福島第一原子力発電所 特定原子力施設に係る実施計画変更比較表（第三章 第1編）

福島第一原子力発電所 特定原子力施設に係る実施計画変更比較表（第三章 第2編）

図3 排水路のモニタリング計画 (サンプリング箇所)

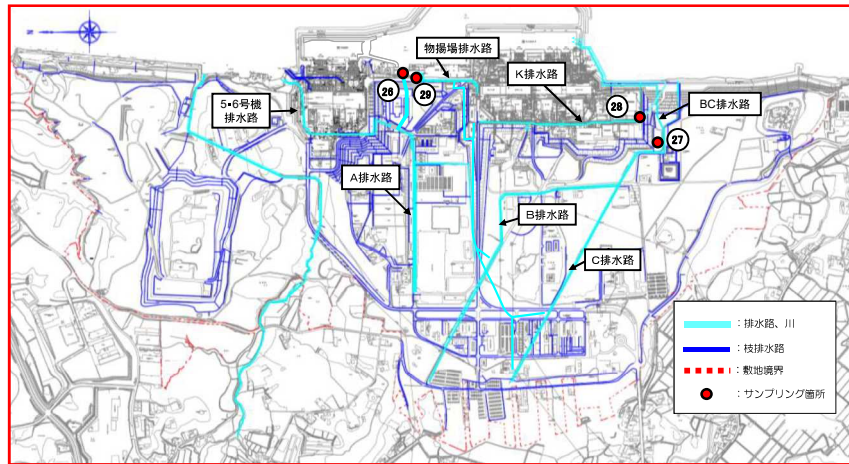
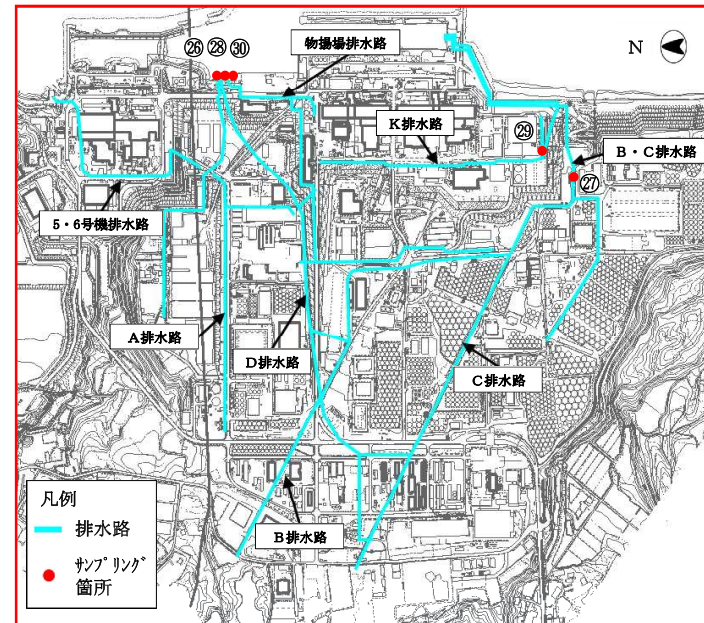
- ・ 運用開始に伴うD排水路の追加
- ・ D排水路の運用開始に伴うサンプリング箇所の追加
- ・ 記載の適正化
